Implantation d'un terminal méthanier à Lévis Étude d'impact sur l'environnement

**Réponses aux questions et commentaires
des agences réglementaires**

**Addenda J – Hydrogéologie
(en réponse aux questions CA-025s2 à CA-028s2)**

Novembre 2006

Titre
 Zone d'influence hydraulique anticipée entourant l'excavation pour la route d'accès (site A)

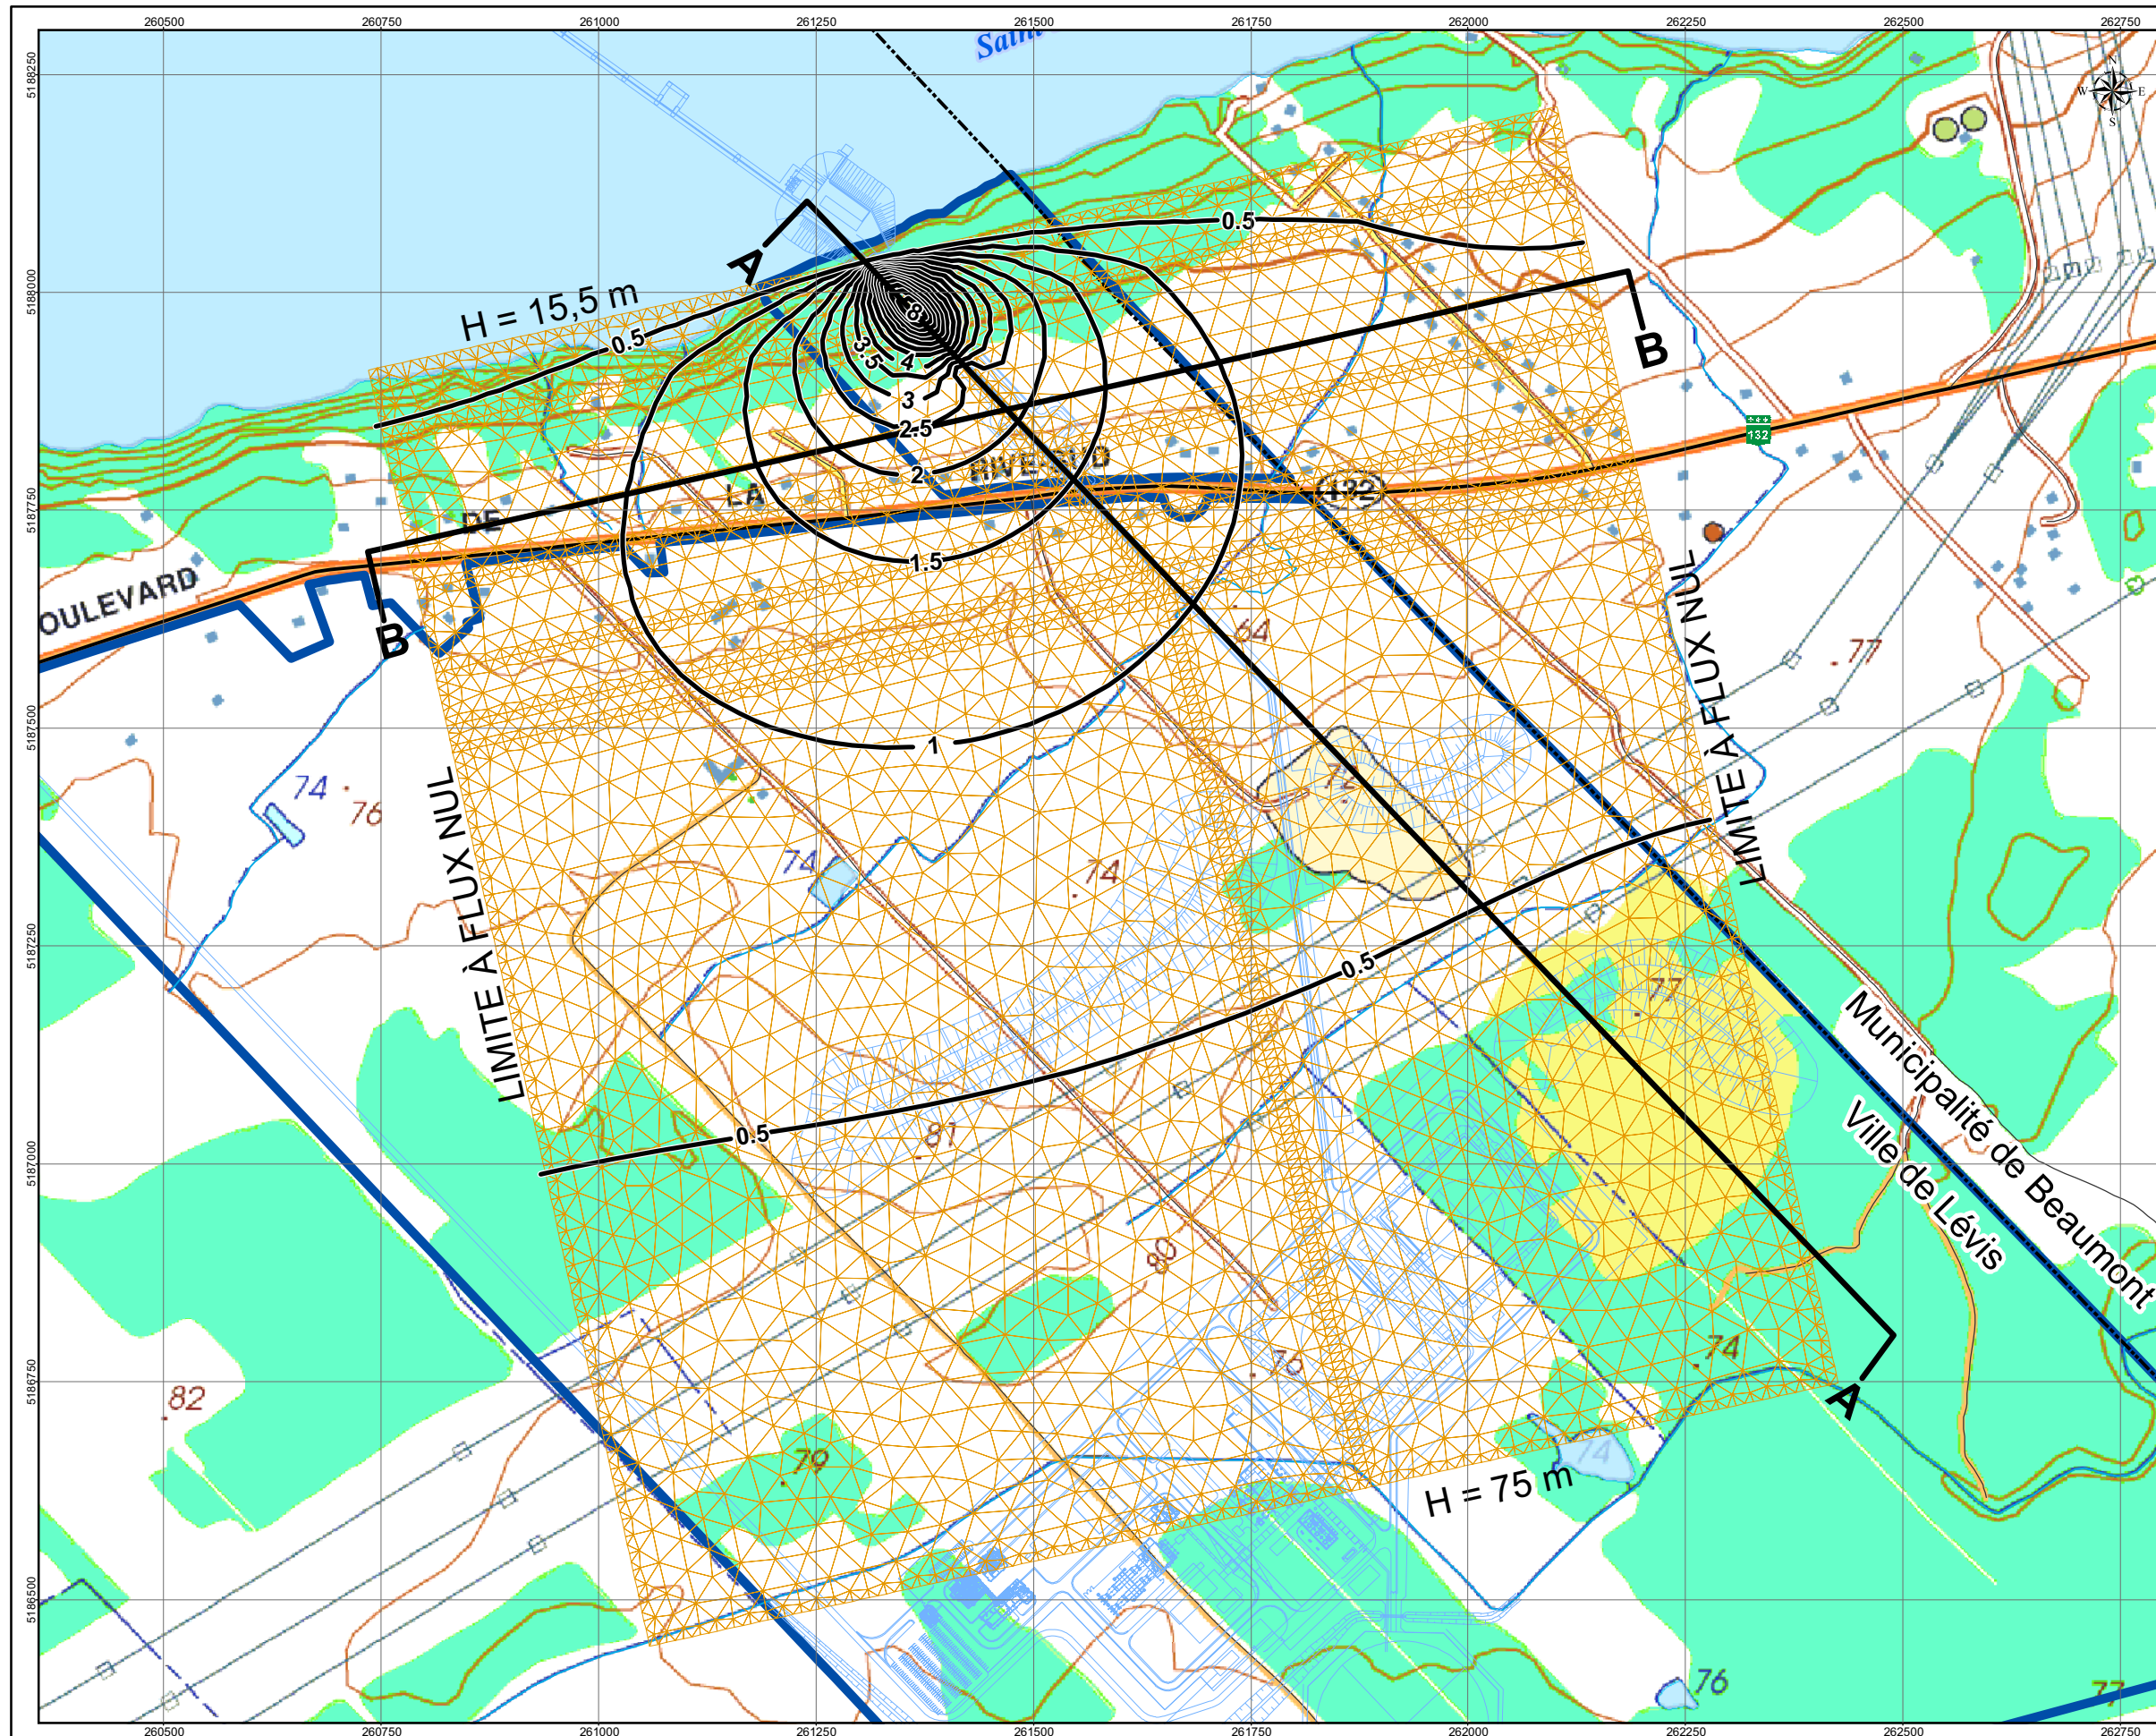
e. *Présenter le maillage des éléments finis, indiquant les mailles superposant les excavations, et les conditions limites utilisées pour les modèles numériques.*

Les figures demandées sont présentées aux figures 5 et 6 de l'annexe A avec les résultats des nouvelles simulations pour le site A et les simulations pour le site B présentées dans l'étude hydrogéologique.

Les coupes demandées sont présentées aux figures 7 à 10 de l'annexe A. Le rabattement maximal à la route 132 serait de 1,7 m en fonction de l'influence du drainage au site A (tranchée d'accès à la jetée). Ceci est bien visible sur les résultats des simulations de la figure 5 et à la coupe de la figure 2. Tel que discuté plus tôt (réponse à la question e), l'effet du drainage au site B (bassins des réservoirs) ne devrait pas se faire sentir à la route 132 car le fond de l'excavation du bassin des réservoirs du site B a une élévation supérieure à l'élévation de la route 132.

Rabaska	DESSINÉ J. Lachambre		
	VÉRIFIÉ J.-M. Lemieux		
TITRE Figure 7 COUPE A-A Site A	DATE 19 oct. 2006	NUMÉRO 603737-1063-1000-07	RÉV. 0
	ÉCHELLE 1:400

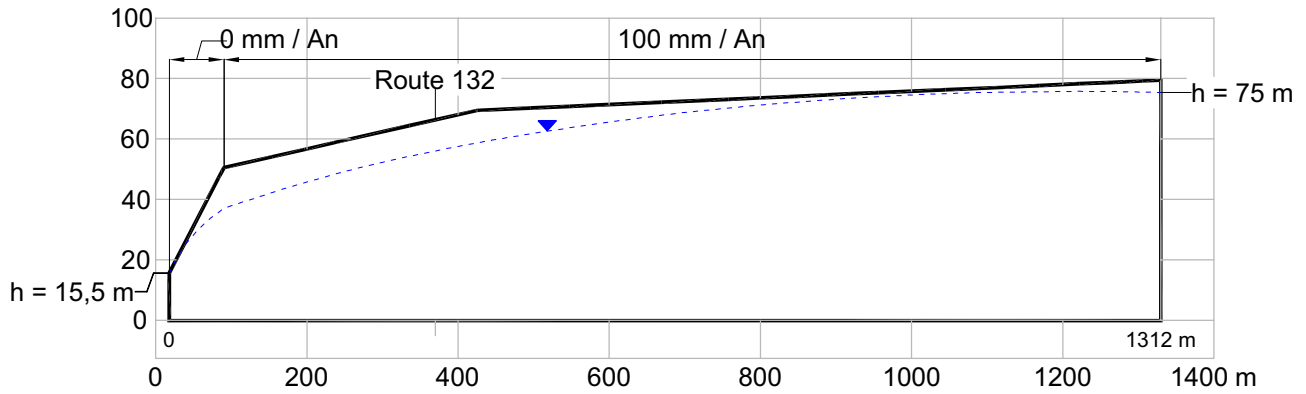
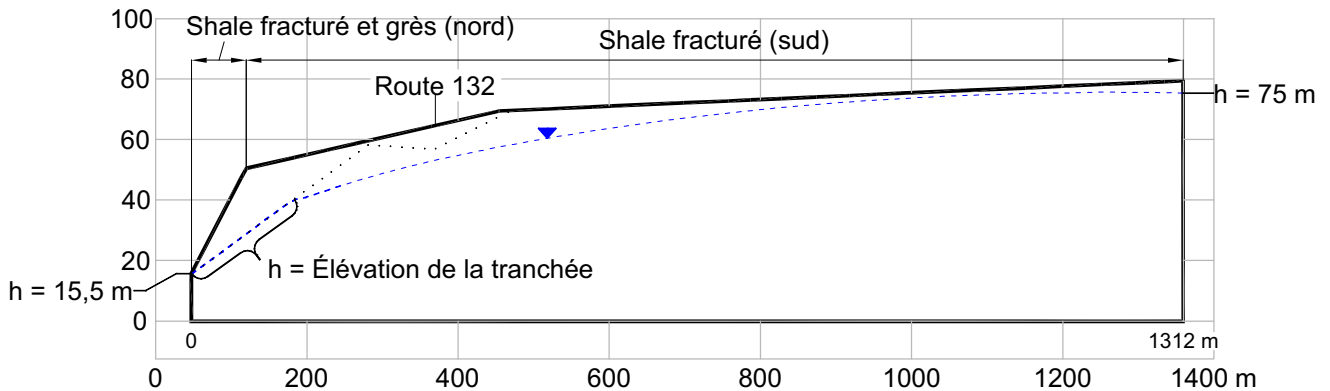
g. Présenter les coupes verticales avec les couches représentant les dépôts meubles et l'aquifère rocheux, les élévations/épaisseurs, et les propriétés hydrauliques calées (utiliser les unités SI).

i. Présenter une coupe stratigraphique des deux sites avec la surface piézométrique statique et dynamique tel que simulée par le modèle numérique. Quelle est la valeur du rabattement maximal le long la Route 132?

Pour chaque site, les coupes sont présentées aux figures 7 à 10 de l'annexe A.
